# GARE DE CAGNES-SUR-MER

PÔLE D'ÉCHANGES MULTIMODAL

PC-11-c MEMOIRE EN REPONSE A L'AVIS DE L'AUTORITE ENVIRONNEMENTALE

## *PIECE E : Mémoire en réponse à l'avis de l'Autorité environnementale*

Figure : Analyse comparative des données pluviométriques

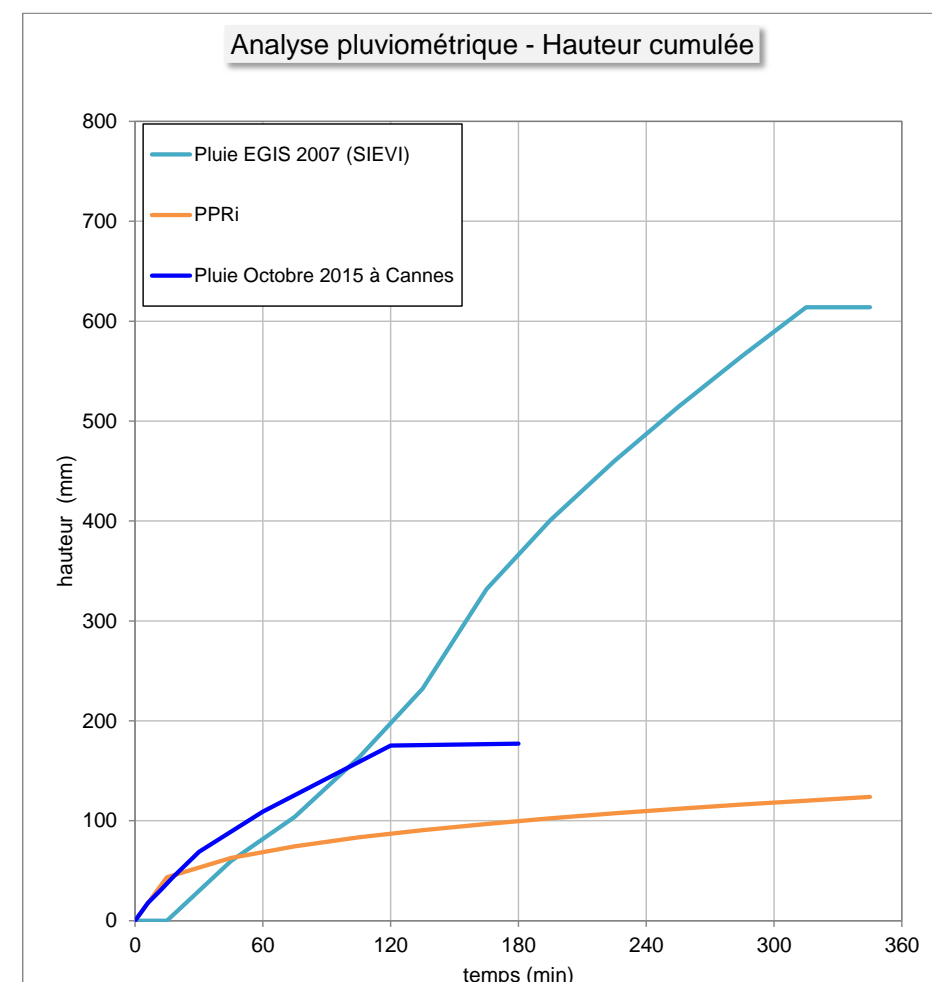
Une analyse comparative (cf. Figure ci-après) des données pluviométriques a été réalisée entre les pluies suivantes :

Dernier événement majeur ayant touché la région, la pluie d'octobre 2015 présente, à Cannes, un cumul de 177 mm en 3 heures, ce qui est très supérieur à la pluie centennale de référence du PPRi Cagne-Malvan qui est de 100mm. En revanche, la pluie exceptionnelle de projet du PAPI 2007 représente un cumul de pluie proche de 380 mm en 3 heures, très supérieur aux deux valeurs précédentes.

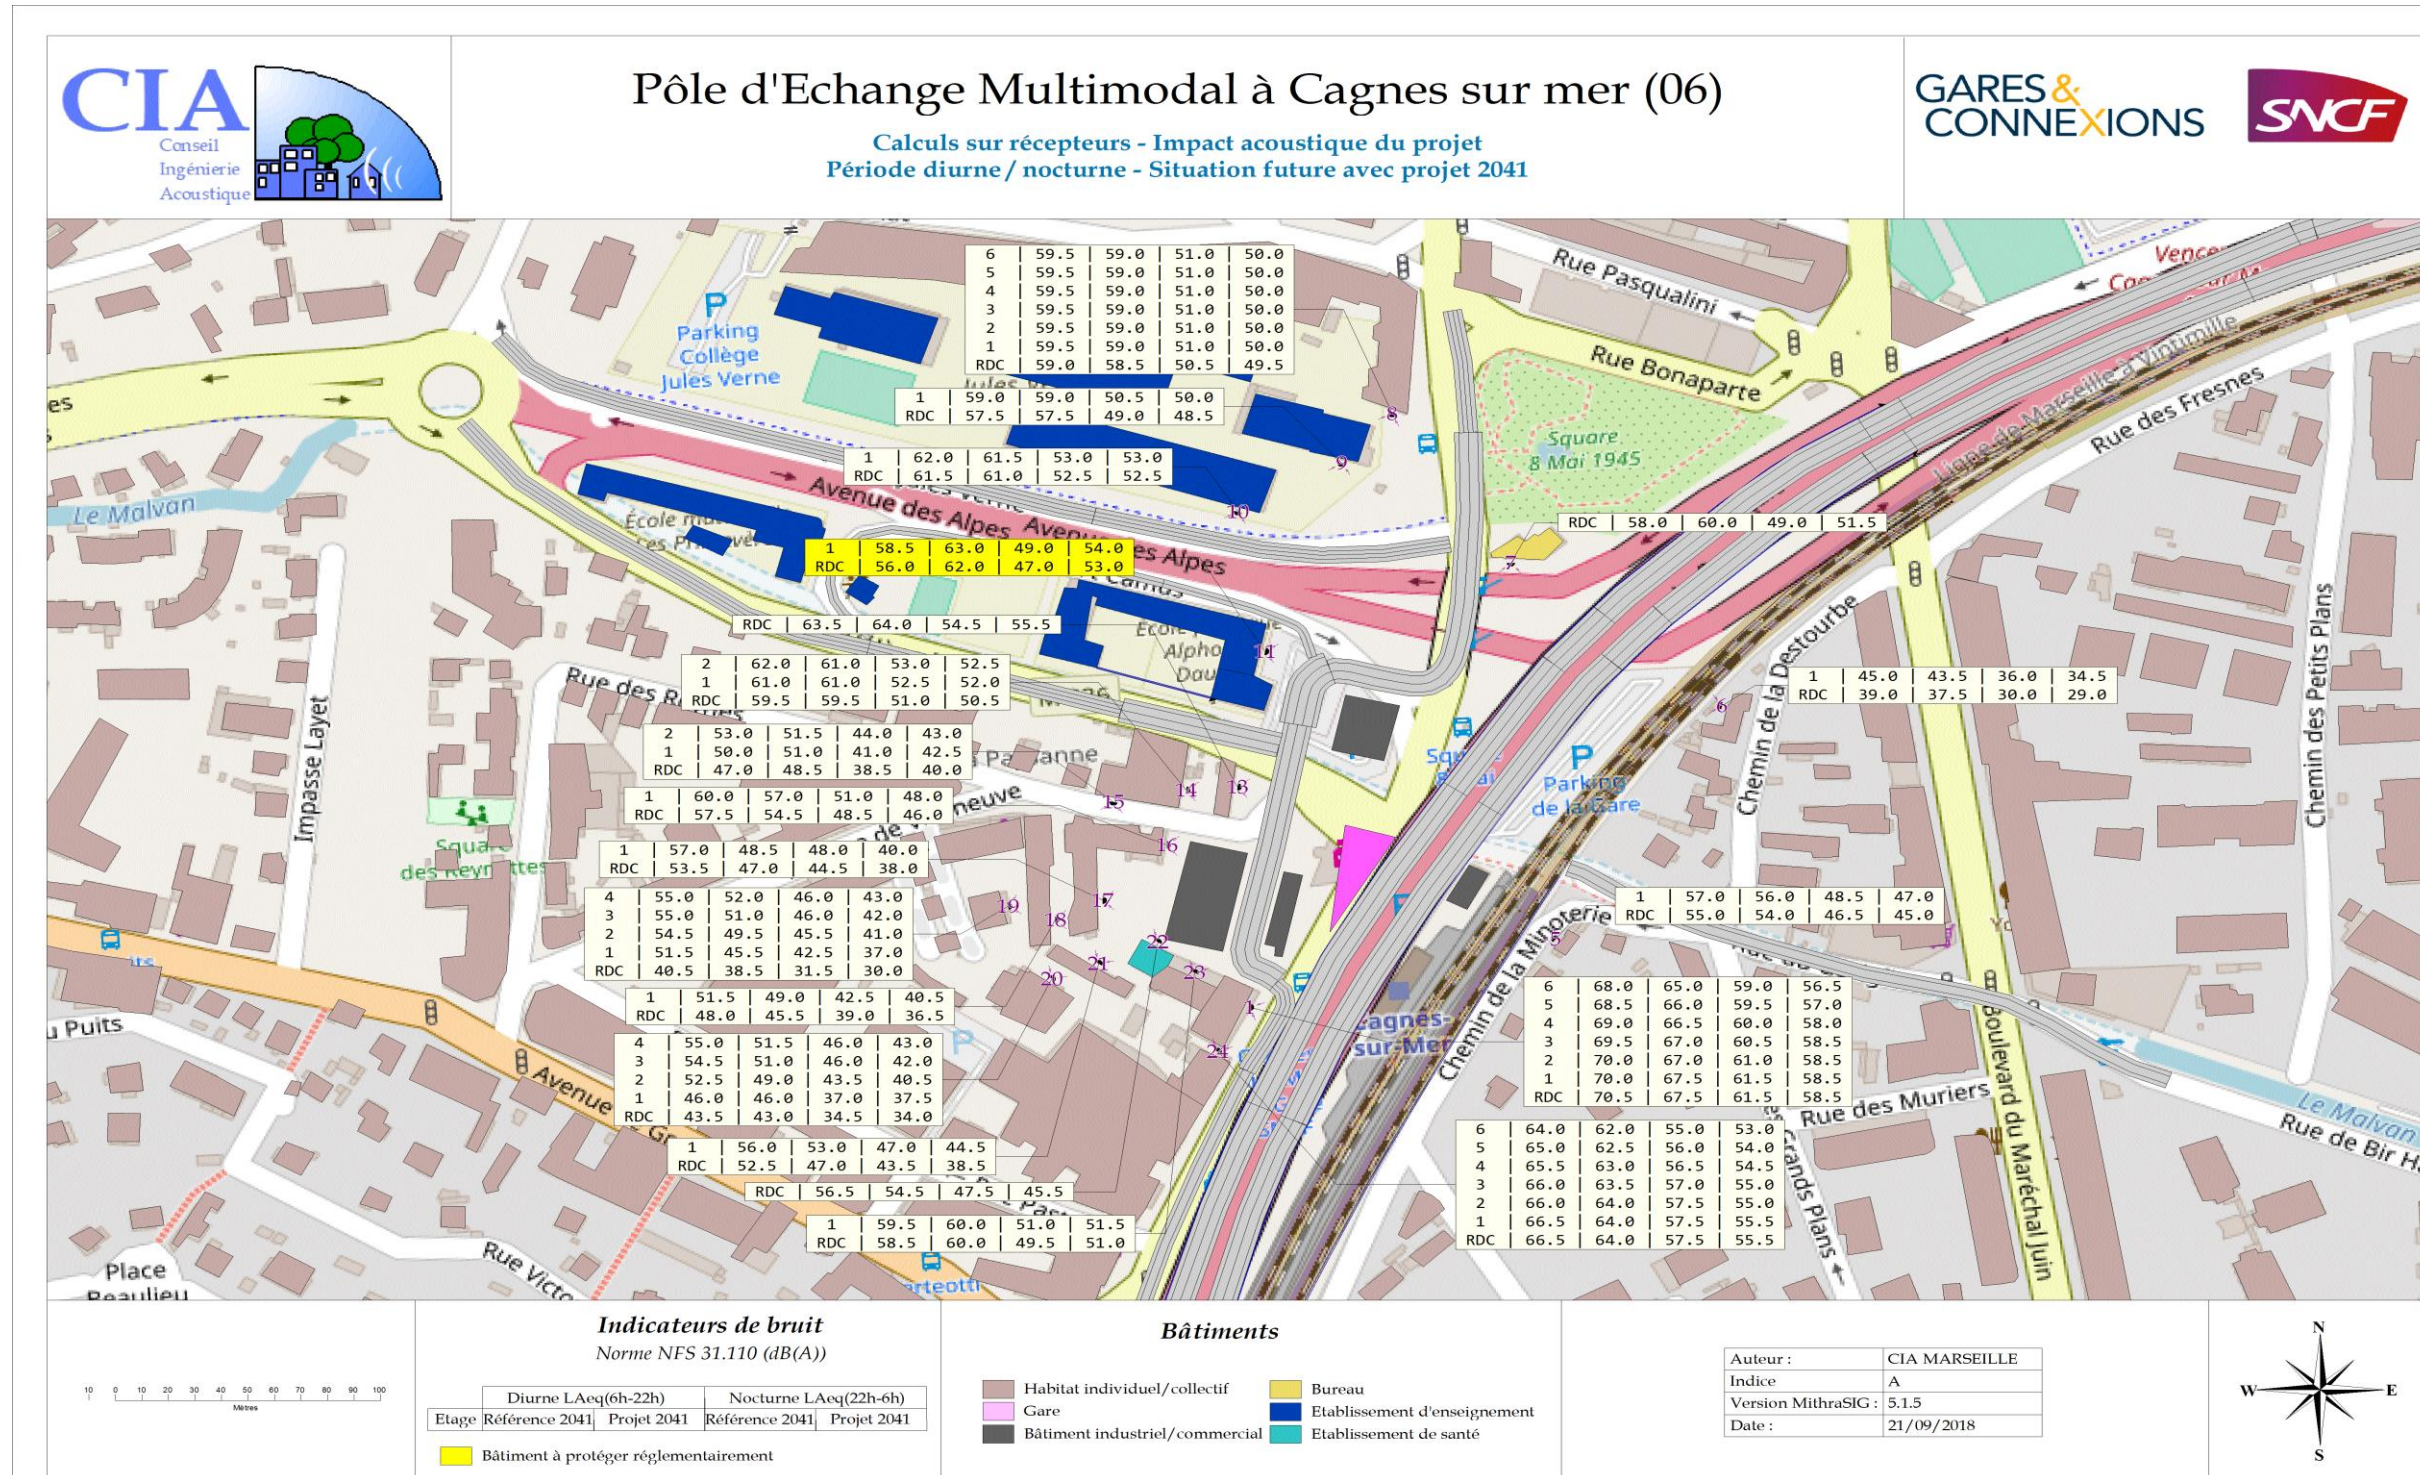
- Une augmentation de plus de 2 dB(A) à terme ;
- Un dépassement des seuils admissibles.

C'est le cas pour le groupe scolaire pour la seule période diurne.

Ce bâtiment se situant dans une ambiance sonore pré existante de type modérée, il convient dès lors de le ramener en dessous de son niveau initial (à savoir 63 dB(A) au premier étage). Le moyen utilisé est l'écran acoustique prévu au projet d'aménagement du PEM.

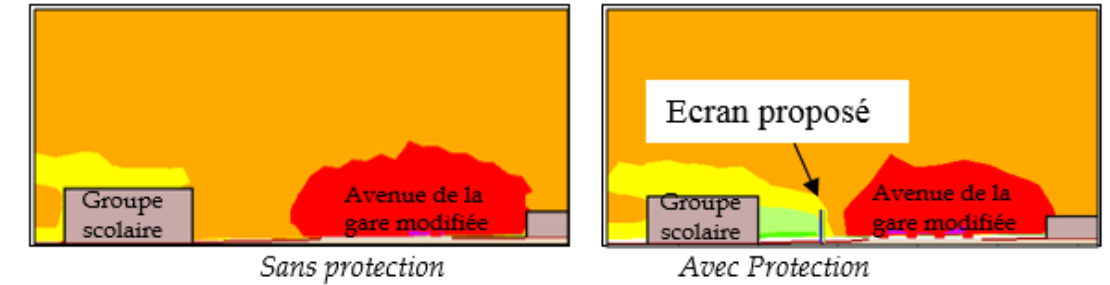
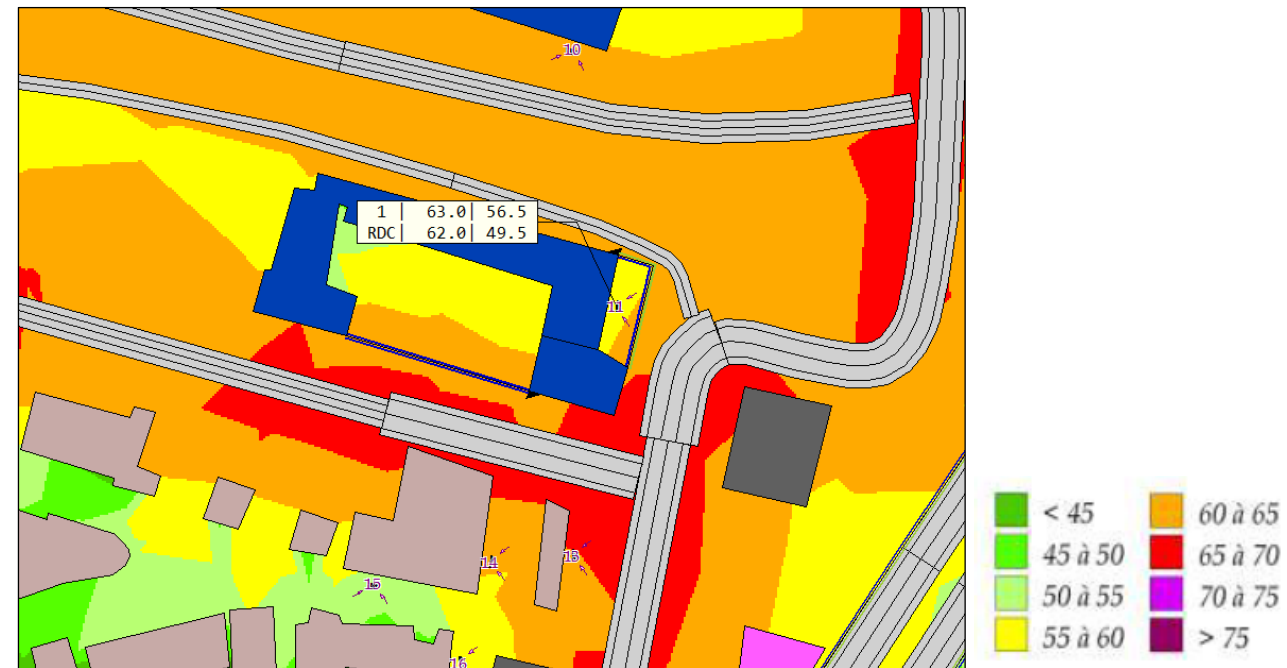
- Dimensions : Hauteur de 4 m et Longueur de près de 40 m ;
- Ecran Absorbant du côté public, afin de limiter les réflexions néfastes vers le parvis du PEM ;
- Cet écran sera de type végétalisé (plantes grimpantes à fleurs) ce qui participera à son intégration dans ce site urbain et limitera les effets du vandalisme et des graffitis.

**Cet écran acoustique permettra de gagner près de 6.5 dB(A) à l'étage sur le groupe scolaire et permettra de le ramener bien en dessous du seuil admissible de 60 dB(A) en période diurne.**

**La modélisation de l'écran montre ainsi que la cour d'école se trouvera dans une ambiance sonore comprise entre 45db (vert foncé) et 55db (vert clair).**
